Дата: 20 февраля 2009 Предмет: Демонтаж маховика магнето и спецификация клапанных зазоров Mini DS 70 и 90

No. 2009-12

Год	Модель	Номер модели	Серийный номер
2008/2009	DS 70 и DS 90	Все	Все

Съемник старого образца

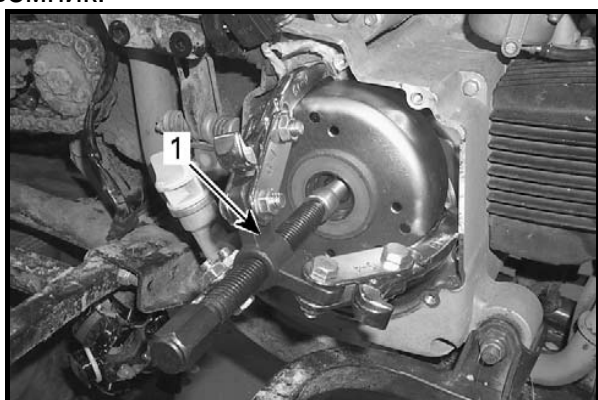
Во время производства моделей DS 70 и DS 90, на них устанавливался другой маховик магнето; на этих маховиках, могут отсутствовать резьбовые отверстия и, следовательно, процедура, описанная в *Руководстве по ремонту 2008*, не может быть применима.

1. Альтернативный съемник

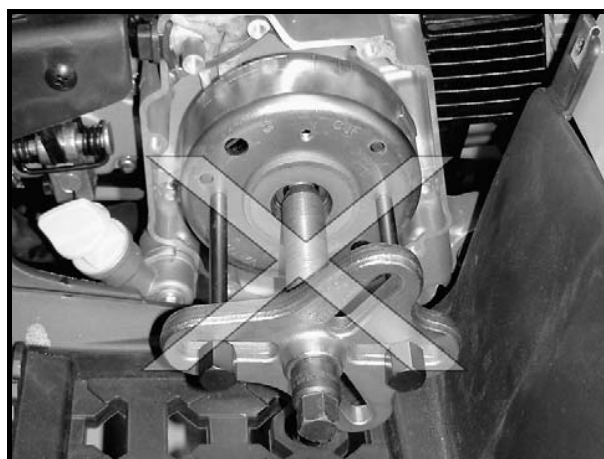
В качестве альтернативы для снятия маховика, может быть использован обычный съемник.

Такой съемник, можно использовать для демонтажа маховиков на всех мотовездеходах DS 70 и DS 90 2008 и 2009 модельного года. Этот съемник не поставляется BRP и может быть приобретен отдельно.
